Basik air concept 2010 RN 97 83340 Le Luc FRANCE

BULETTIN DE SERVICE - SERVICE BULLETIN

Objet: Additif au bulletin Sécurité n° 051101 du 3/11/05

Subject: Addendum of S.B. n° 051101 from 3/11/05

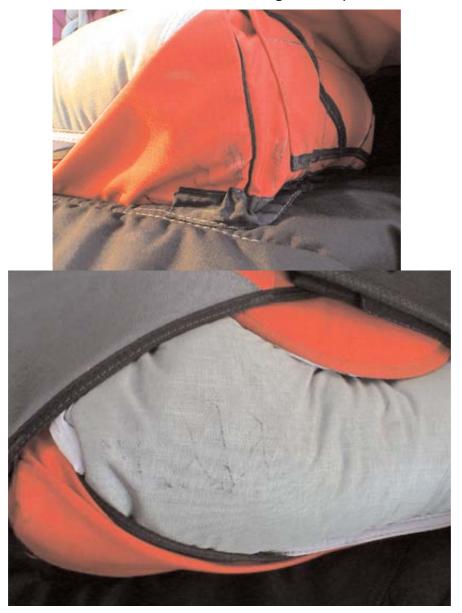
A la vue des photos que nous avons récupérées (nous n'avons pas encore le matériel à disposition), l'extracteur a dû partir sur la droite provoquant une ouverture avec le parachutiste en position piquée tranche côté gauche. Cette ouverture intempestive à provoquer une rupture des coutures de maintien de la sangle de poitrine (côté long à gauche).

En plus de la sangle de poitrine décousue, la couture de maintien du passage de la sangle latérale de liaison harnais- dosseret - conteneur est également décousue.

Il y a plusieurs traces de brûlures sur le coin gauche de la cloison entre conteneur secours et principal, ainsi que sur le sac déploiement du secours.

Il y a une décousure côté inférieur droit sur le galon de protection.

Le sac de déploiement du secours est sorti de son logement tout en restant verrouillé par l'aiguille de fermeture. Ceci montre bien qu'un effort important a provoqué un transfert de masse du sac de déploiement secours vers la cloison séparatrice des 2 conteneurs pendant l'ouverture.

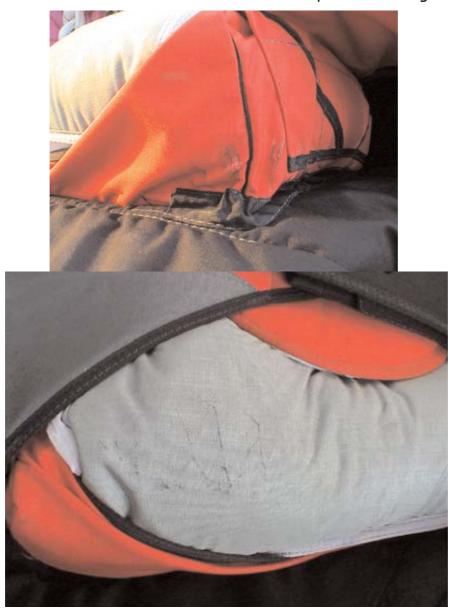
After eyesight some photos that we've recovered (we haven't still the equipment to disposal), the main pilot chute inflated on the right side and a very hard opening happened while the student was in the head down position left slice side. This hard opening has provoking the stiches failure of the chest strap and of some secondary stiches as well.

Container juction with the lateral webbing as been slightly damaged too.

Several burns done by the main canopy lines and risers are on the reserve container divider flap and on the reserve bag as well.

Stiches from the reserve container reinforcement tape are dammaged too.

Because of the important stress the reserve bag has been push downward the bottom of the reserve container. The reserve pin stayed secured. This shown how big the forces transfer has been developped.

We have seen that the methos of conception of the chest strap can be made in a better way. This method will avoid any fall of the user from the harness in such situation. We are suggesting to make a complete confluent wrap with the chest strap webbing around the left main webbing. (right picture) instead having just a part of the webbing around it (left picture). By this way in case of seams failure the chest strap webbing will remain to protect the user of any falling possibility. Elasticity differences between type 7 and type 8 webbing and this type of conception used are not the best method in such dissymetrical stress and hard opening. Seams cannot resists in such situation because stiches cannot be as elastic as the webbing is.

It is evident that this kind of separation of the chest strap from the main lift webbing can happened to any kind of conception which doesn't not integrated a complete confluent wrap around the MLW. The conception we used and those who consist to insert the chest strap between the MLW (even if it is stronger) do not protect at all the user from a falling possibily from its harness in case of such violent opening and stress transfer to the chest strap.
